VYSVĚTLENÍ ZADÁVACÍ DOKUMENTACE Č. 3

K VEŘEJNÉ ZAKÁZCE

III/37719 ŽERNOVNÍK - LUBĚ - UNÍN, 2. ETAPA

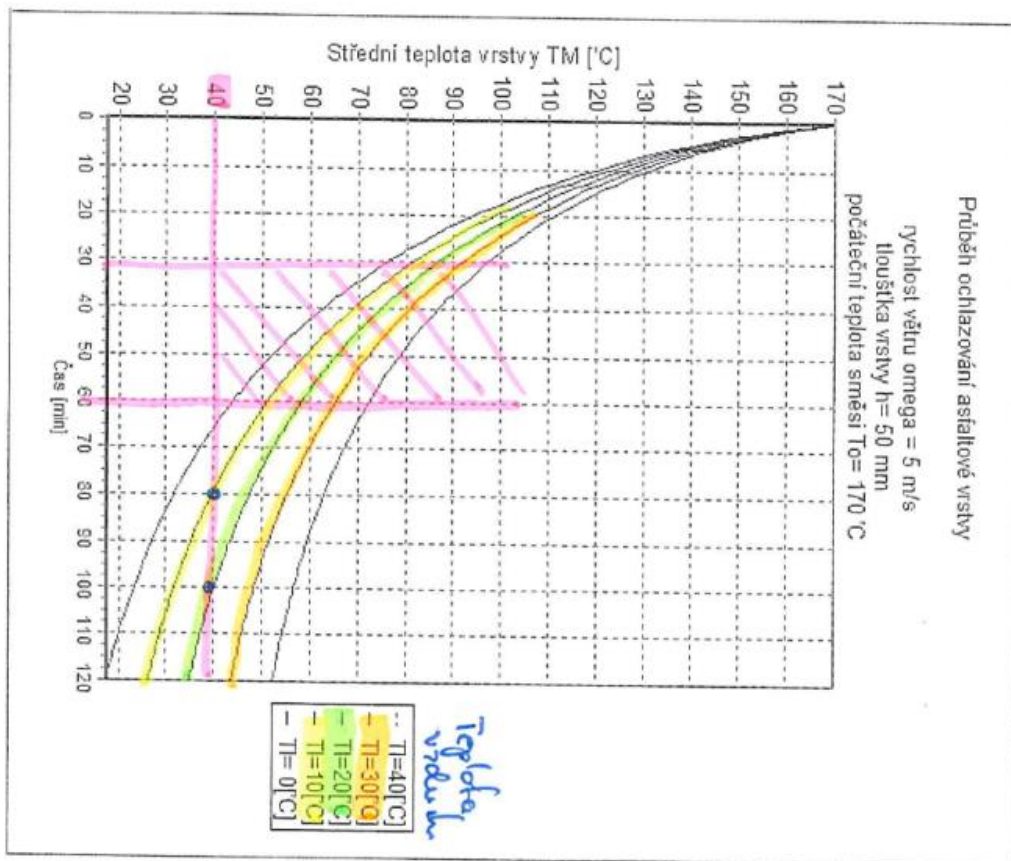
Chtěli bychom položit dotaz a zároveň posíláme vyjádření vedoucího technologa naší společnosti k Vysvětlení ZD č.1 k VZ „III/37719 Žernovník – Lubě – Unín, 2. etapa“ k odpovědi č.1.

Jedná se o pokládku obrusné vrstvy a návrh technologie, která vychází z podmínky autobusové linkové dopravy.

Dle tohoto vyjádření nelze splnit požadavek, aby bylo možné pustit autobusy na čerstvě položenou obrusnou vrstvu ve Vámi požadované době tj. 1 hodinu po pokládce, aniž by byly porušeny předpisy dle ČSN 73 6121 čl. 5.5

Požadavek na provádění pokládky asfaltové obrusné vrstvy v celé šířce vozovky mezi jednotlivými autobusovými spoji s cca 30-60 min na vyklizení silnice a zchlazení asfaltové směsi pro průjezd autobusu, není relevantní, jelikož je nutné upozornit na průběh ochlazování asfaltové hotové vrstvy, viz obr. níže. Dle ČSN 73 6121 čl. 5.5. je možné silniční provoz na nově položené asfaltové vrstvě lze zahájit až po dostatečném ochlazení vrstvy (obvykle teplota $\leq +40^\circ\text{C}$), tzn. při teplotě vzduchu 10-20 $^\circ\text{C}$ čas od ukončení pokládky asfaltové směsi (nikoliv hutnění) 80 - 100min., při teplotě vzduchu 20-30 $^\circ\text{C}$ je to 100 - 130min.

Během Vámi navržené doby na odklizení a zchlazení cca 60min není možné, aby byly splněny podmínky pokládky a zahájení provozu dle ČSN 73 6121.

Projednáání DIO bude v kompetenci vybraného zhotovitele. Za předpokladu nemožnosti úplné uzavírky kvůli nutnosti průjezdu BUS není možné s ohledem na šířku vozovky provádět stavbu po polovinách. Vybraný zhotovitel bude muset nasadit dostatečně kapacitní finišer (nebo finišery), při jehož použití bude splněna podmínka na ochlazení vrstvy v rámci proluk v jízdním řádu nebo práce provádět o víkendu nebo v nočních hodinách, kdy jsou časové intervaly větší. Vše v kompetenci a možnostech zhotovitele.
